Asunto: REVISION DISEÑOS GEOMETRICOS SECTOR SAN BERNARDINO DEL CONTRATO EN REFERENCIA.

ASUNTO: Revisión Diseño Geométrico San Bernardo

EJE 1 KR 88I Bis A entre CL 80 y 82 SUR

Tomado del Informe de DG

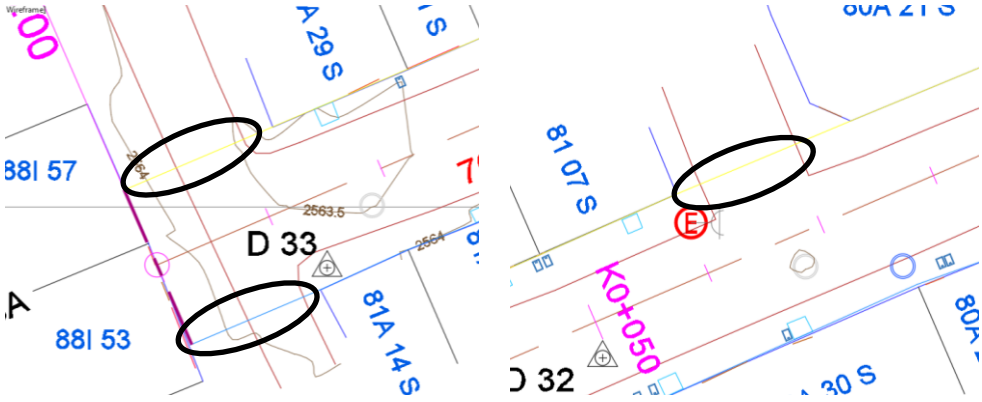
7. Los parámetros de diseño definidos en la tabla 6.3 para vías peatonales que tiene acceso vehicular restringido son consistentes con las determinantes y especificaciones de la guía de diseño del IDU.

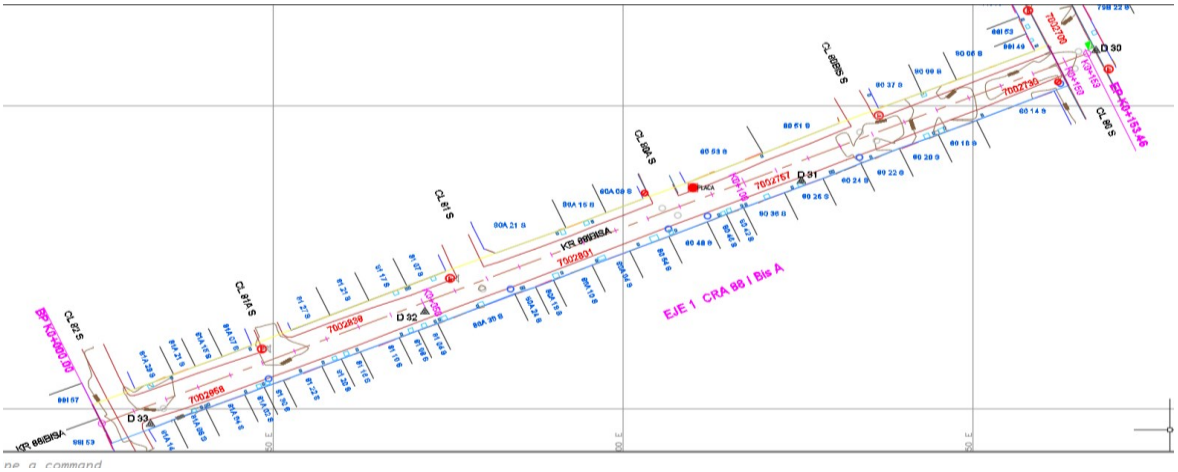
8. Se verifico que los planos planta perfil, incluyen, el alineamiento en planta y perfil asi como el cuadro de curvas y la seccion tipica con la estructura de pavimento.

9. Los planos no incluyen las referencias topograficas o poligonal para el repalnteo del proyecto, por lo que se debera validar esta informacion en el informe de topografia.

10. No se indican claramante en planos el limite de intervencion tanto en el inicio del tramo como en la boca calles.

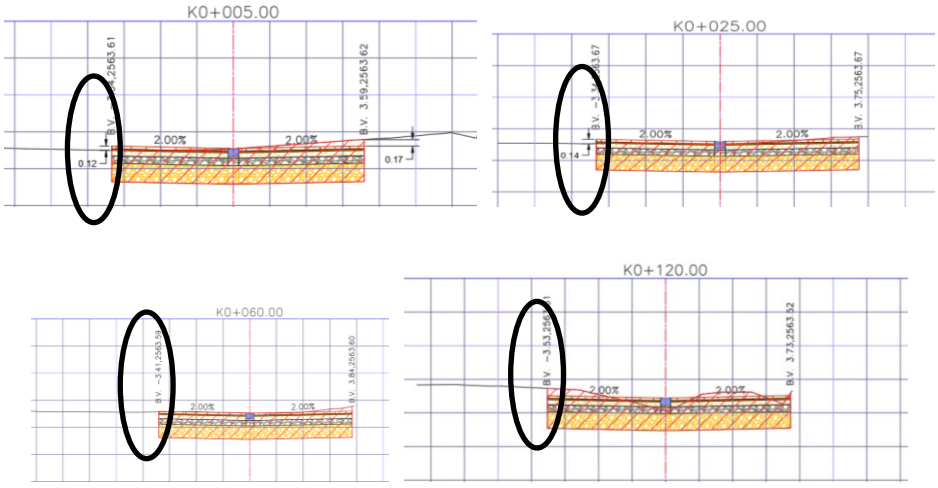
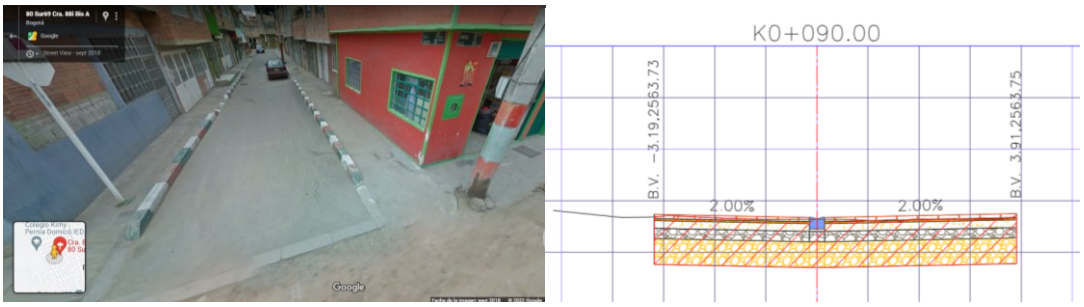
13. Se verifico los empalmes en las boca calles de la Carrera 88I Bis A sobre la Cl 80 S, Cl 80 Bis S, Cl 80 A S, Cl 81 S, Cl 81 A S y Cl 82 S.

Encontrando en algunos casos difrencias entre 12 y 17 cm con las vias aledañas las cuales se encuentran en afirmado, por lo que recomendamos verificar las condiciones de drenaje en estos empalmes.

Imagen tomada de Google Carrera 88I Bis A – Cl 80 Bis Sur

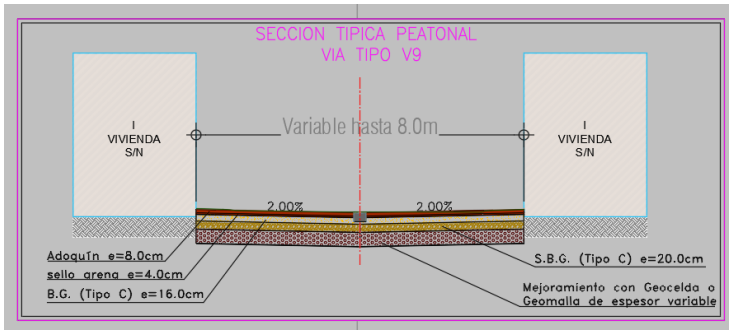
16. Teniendo en cuenta la seccion tipica considera un bombeo hacia el centro de la vía para manejo del drenaje superficial, en el diseño de espacio publico se deben resolver todos y cada uno de los acceso peatones y vehiculares tienen alturas variables entre 20 y 80 cm con relacion a la franja cental proyectada.
